Kraj: Středočeský	Čís.sm.obj.: 1412/00066001/2019
Katastrální území: Čejetice u MB, Vínec, Krnsko, Jizerní Vtelno, Písková Lhota, Dražice, Nové Benátky	Čís.akce: 19045
Stavba: Cyklostezka Greenway Jizera v úseku Mladá Boleslav - Benátky nad Jizerou Studie proveditelnosti	Datum: 03/2020
	Formát: -
	Měřítko: -
	Stupeň: STUDIE
Část: PŘÍPRAVA DOKLADŮ	Číslo kopie:
	Číslo přílohy: D

Projekt	„Cyklostezka Greenway Jizera v úseku Mladá Boleslav – Benátky nad Jizerou“ – Studie proveditelnosti	Projekt číslo	19045
Předmět	Výrobní výbor č. 1	Datum	14/08/2019
Místo konání	Mladá Boleslav, Staroměstské náměstí		
Účastníci	Viz prezenční listina

Projekt	„Cyklostezka Greenway Jizera v úseku Mladá Boleslav – Benátky nad Jizerou“ – Studie proveditelnosti		Projekt číslo	19045
Předmět	Výrobní výbor č. 3		Datum	04/12/2019
Místo konání	Mladá Boleslav, Ptácká 288			
Účastníci	Pavel Paška Jiří Kadlec Jaroslav Bechyně	Projektant 4roads Projektant 4roads Zástupce PLA (úsekový technik)		
Zaznamenal: Kadlec	Rozdělovník: všem přítomným

Projekt	„Cyklostezka Greenway Jizera v úseku Mladá Boleslav – Benátky nad Jizerou“ – Studie proveditelnosti	Projekt číslo	19045
Předmět	Výrobní výbor č. 4	Datum	11/12/2019
Místo

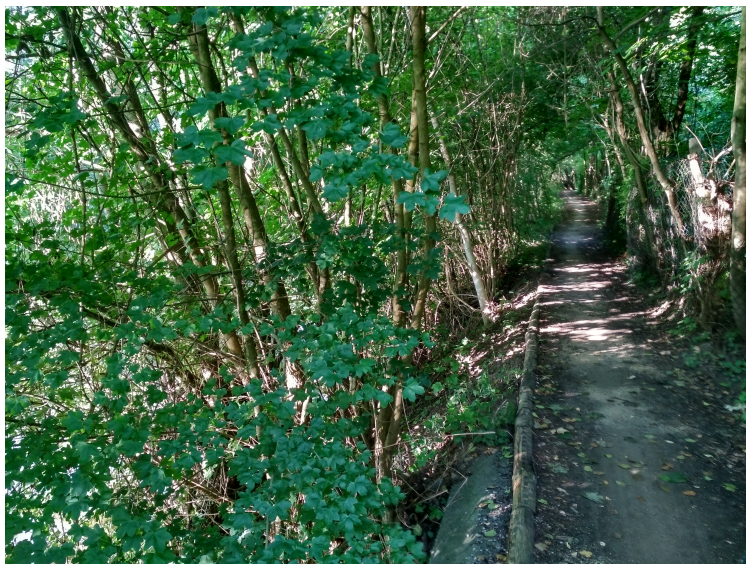
5) Jako problematické místo vedení cyklotrasy je převedení přes silnici I/16 v obci Krnsko. Úrovňové křížení je technicky složité a nebezpečné. Mimoúrovňové křížení pod mostem silnice I/16 vyvolává nutnost nových mostních lávek:

- varianta vedení cyklotrasy pod mostem silnice I/16 po pravém břehu Jizery je možná s novou lávkou přes Strenický potok. Tady by se jednalo o přemostění v dl. cca 8 m.
- varianta vedení cyklotrasy pod mostem silnice I/16 po levém břehu Jizery je možná s novým přemostěním přes Jizeru. Tady by se jednalo o přemostění v dl. cca 60 m.

Obě variantní řešení budou zohledněny a popsány v technické studii.

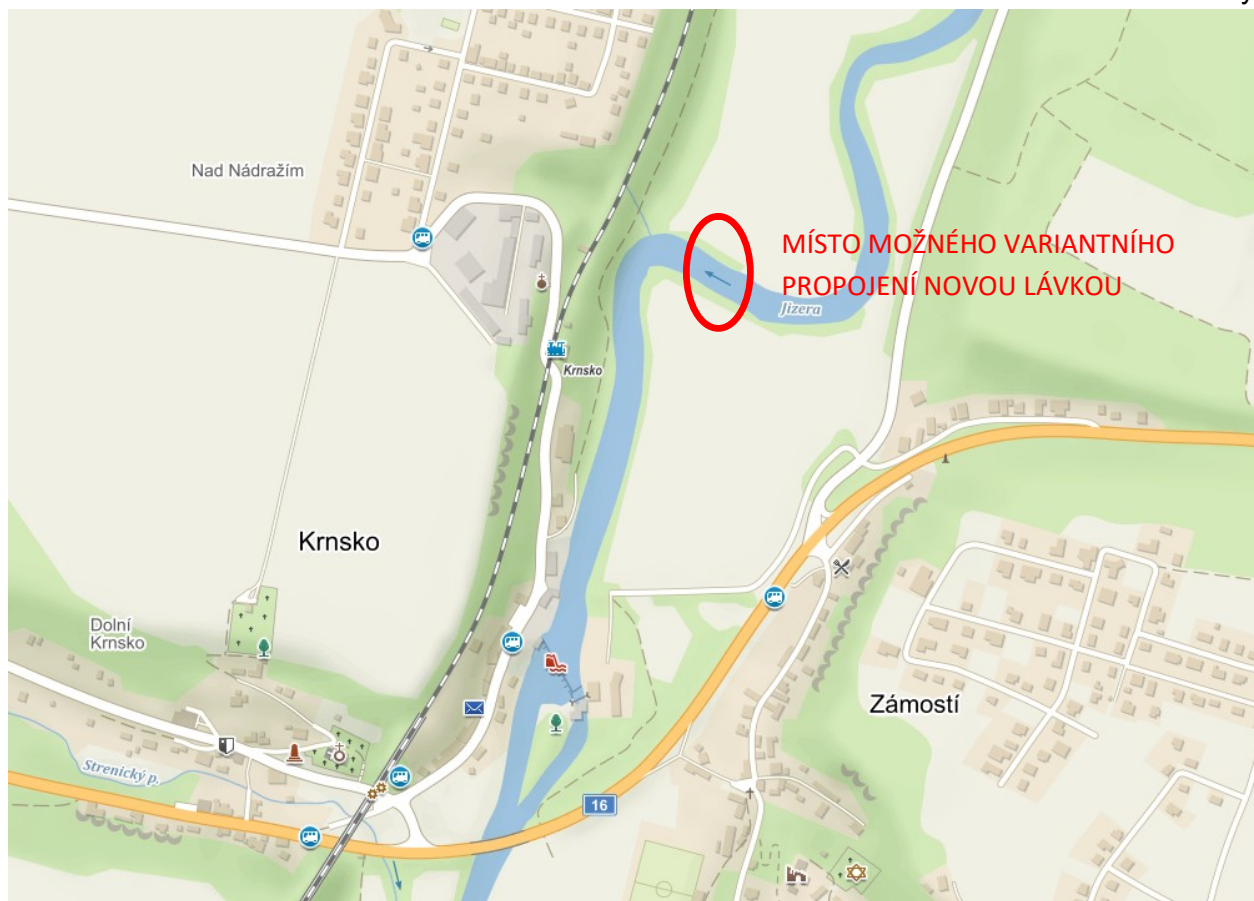
- 6) Problematické místo pro vedení Greenway Jizera je v Krnsku, kde cyklotrasa kříží silnici I/16. Stávající vedení trasy je z hlediska bezpečnosti nevhodné, dokonce se dá tvrdit, že je nebezpečné, neboť kříží silnici I/16 v místě připojovacího pruhu. Bohužel je přes Jizeru vedený stávající most, který má chodníky, ovšem nikoliv pro vedení cyklotrasy. Projektant navrhuje jako

alternativní řešení i novou lávku přes Jizeru. Navrhovaná lávka propojující trasu Mladá Boleslav – Krnsko a Krnsko – Brodce – Horky nad Jizerou nepředstavuje pro PLA žádné větší problémy, za předpokladu navržení lávky na Q100. Je to samozřejmě řešení, které s sebou nese značné finanční náklady.

Další pod-variantou je vedení cyklotrasy pod mostem silnice I/16 po pravém břehu s novou lávkou přes Strenický potok. Tady by se jednalo o přemostění v dl. cca 8 m

km 1,6 – 1,8 u jezu

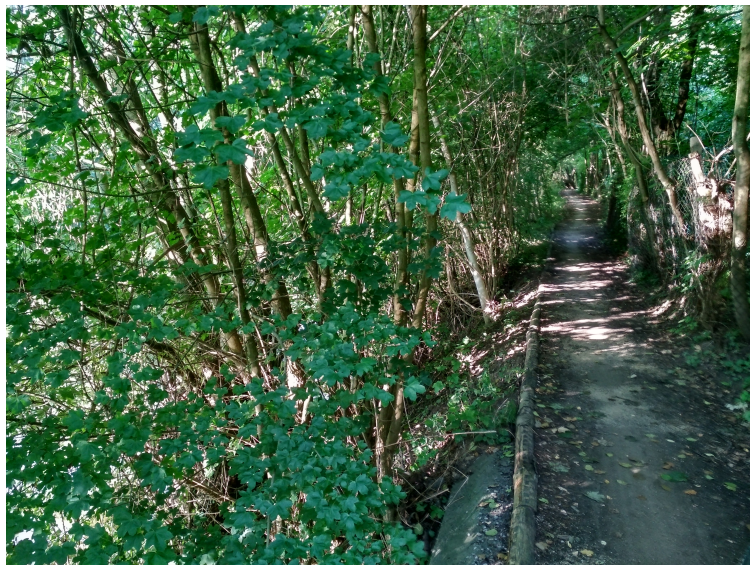
- 7) V trase Horky nad Jizerou – Benátky nad Jizerou, na úseku km 1,6 – 1,8 a km 3,9 – 4,2 PLA je stávající vedení cyklotrasy ve velice úzkém profilu v těsné blízkosti Jizery. V Dražicích je Svatojanská cesta vedena kolem jezu, který je pro cyklisty komplikovaný. Zástupce nedoporučuje vedení trasy ve výšce stávající cesty. Z důvodu malého rozdílu výšky hladiny Jizery a nivelety stávající cesty hrozí časté zaplavování trasy. Možná řešení jsou zvednutí nivelety nebo oddálení směrového vedení dále od břehu Jizery po soukromých pozemcích.

- 8) V tomto problematickém úseku se jako alternativa nabízí využití stávající trasy Greenway Jizera, které vede po silnici III/27215, kde je ovšem nevhodný podélný sklon. Dále vede trasa stávající polní cestou a v Dražicích se napojí na silnici 27213, z které se po cca 100 m odpojí a vede přes místní komunikace do Benátek nad Jizerou - ul Raabova

km 1,6 – 1,8 u jezu

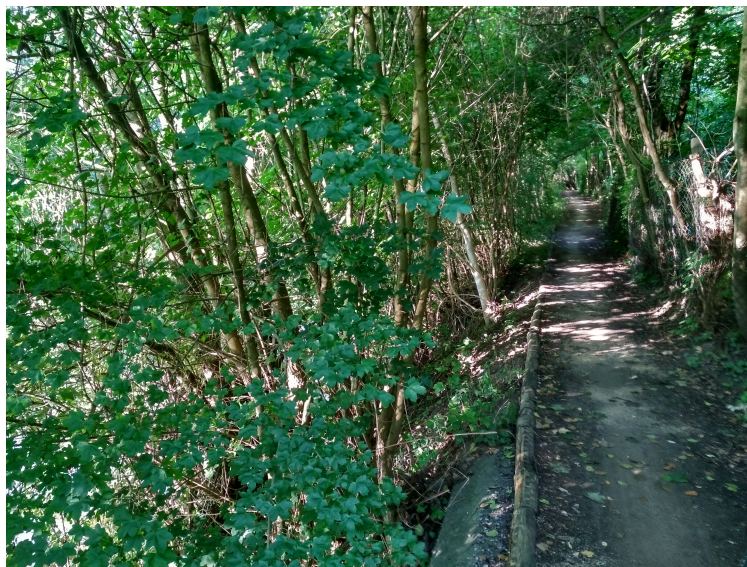
- 6) Odbor vodního hospodářství požaduje neumisťovat do rozlivné plochy Jizery městský mobiliář, který by mohl být odplavitelný nebo by tvořil překážku pro vodní tok (lavičky, odpadkové koše atd).
- 7) Kritická místa v trase Horky nad Jizerou – Benátky nad Jizerou, na úseku km 1,6 – 1,8 a km 3,9 – 4,2 lze vyřešit gabionovou zdí, která nebude zužovat koryto. Odbor životního prostředí s vedením trasy v těchto úzkých místech souhlasí, nicméně je nezbytně nutné rozšiřovat cyklostezku směrem do svahu, nikoliv do koryta vodního toku. V těchto úsecích projektant předpokládá zářez do svahu a případnou gabionovou zídskou.
